改善箇所説明図

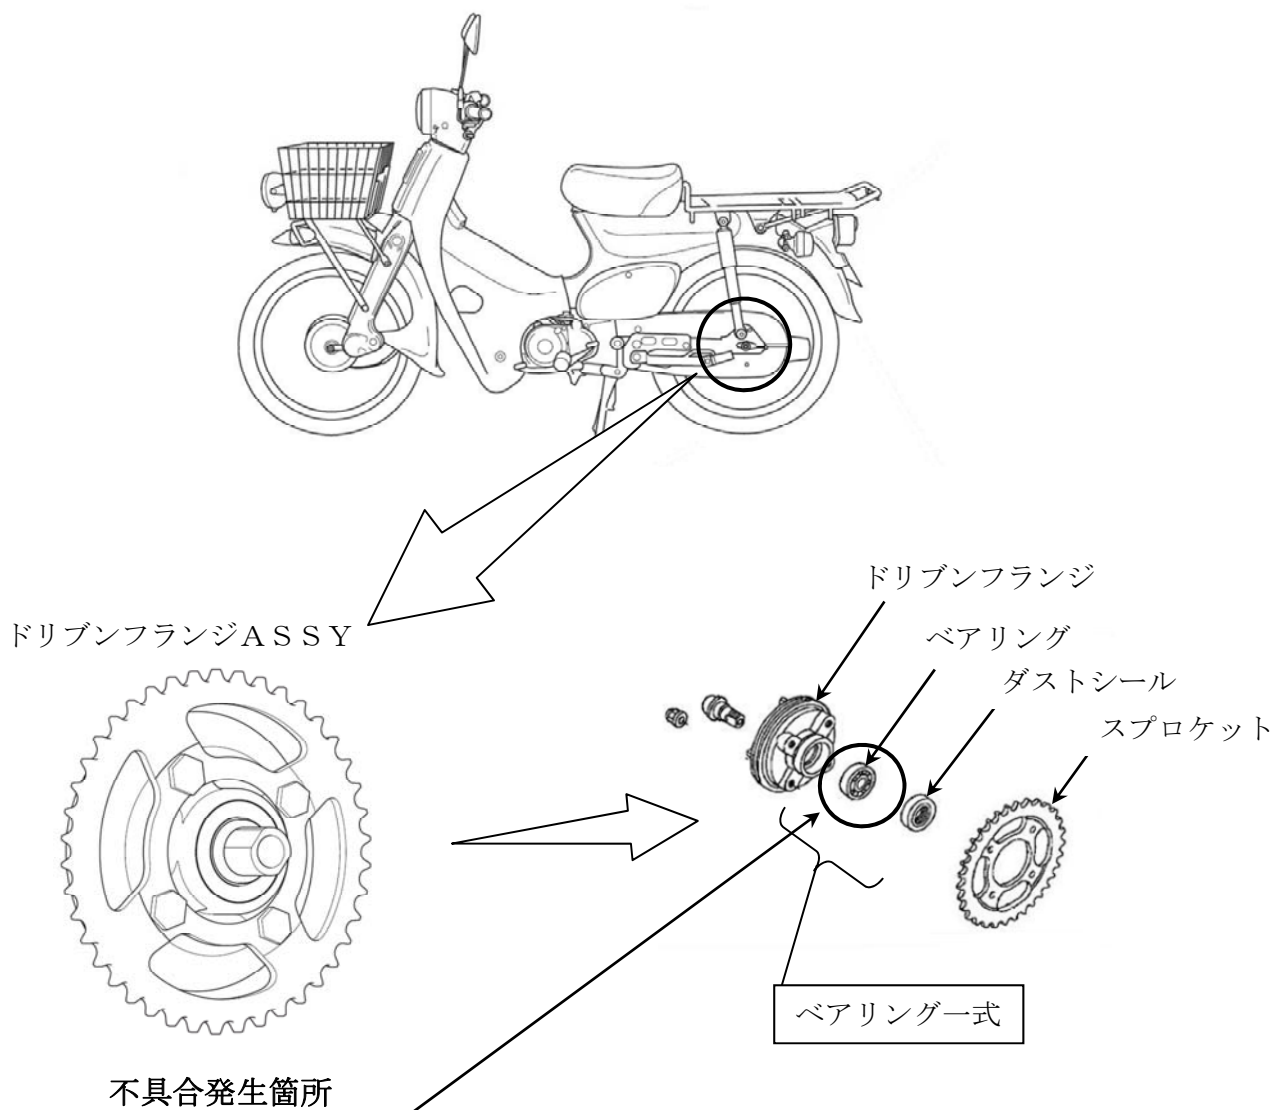
後輪を駆動するスプロケットを支えるベアリングにグリースが封入されていないものがある。そのため、そのまま使用を続けると、ベアリングの潤滑ができないため異音が発生し、最悪の場合、ベアリングが破損して固着し、走行不能となるおそれがある。

全車両、ベアリング一式を良品と交換する。
